SG.271.1.11.2021

### Zapytania i wyjaśnienia do treści SWZ

W toku prowadzonego postępowania o udzielenie zamówienia w trybie podstawowym na realizację zadania pn.: „**Przebudowa drogi gminnej nr 100007R ul. Kościuszki i nr 100409 R ul. Wenecja w m. Baranów Sandomierski**” do siedziby Zamawiającego wpłynęły następujące zapytania:

Nr rys.: 6  
Treść: Przekroje urządzeń odwadniających

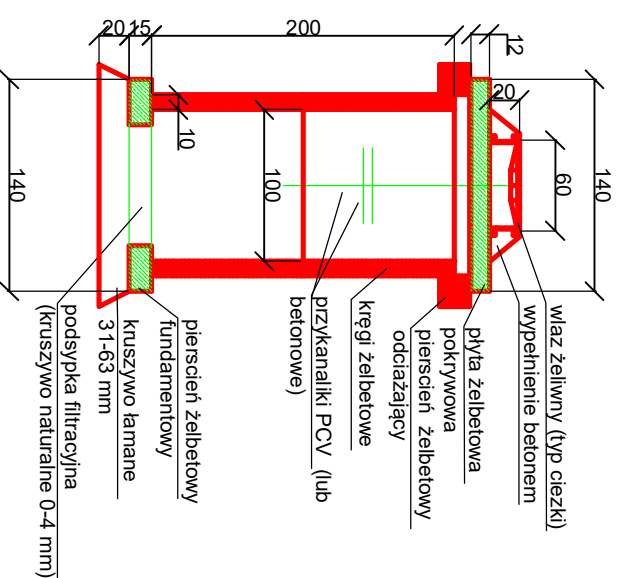
7. Według opisu technicznego należy wykonać „wpusty z kręgów betonowych fi 60 cm”, natomiast według przedmiaru są to „wpusty uliczne żelbetowe z osadnikiem śr. 50 cm, ruszt prosty”. Ze względu na powyższą rozbieżność proszę o jednoznaczne wskazanie, jakie wpusty mają zostać wbudowane. Według opisu technicznego: „studnie rewizyjne zaprojektowano z kręgów żelbetowych fi 800 mm z włazami żeliwnymi typu ciężkiego”, natomiast według przedmiaru są to: „studnie inspekcyjne żelbetowe śr. 100 cm i włazem żeliwnym klasy B125”. Ze względu na powyższą rozbieżność proszę o jednoznaczne wskazanie, jakie studnie i włazy mają zostać wbudowane.

11. Proszę o zamieszczenie schematu wpustu i studni.

**AD.11.** Zamawiający załącza schemat wpustu i studni do niniejszych wyjaśnień.

**AD.12.** Projektowany wpust jest wpustem o ruszcie żeliwnym, prostym, jezdniowym o nośności 40t (D-400).

elementy prefabrykowane na studnie z betonu klasy min B15  
ściany studni obustronnie zabezpieczone antykorozyjnie - powłoki bitumiczne
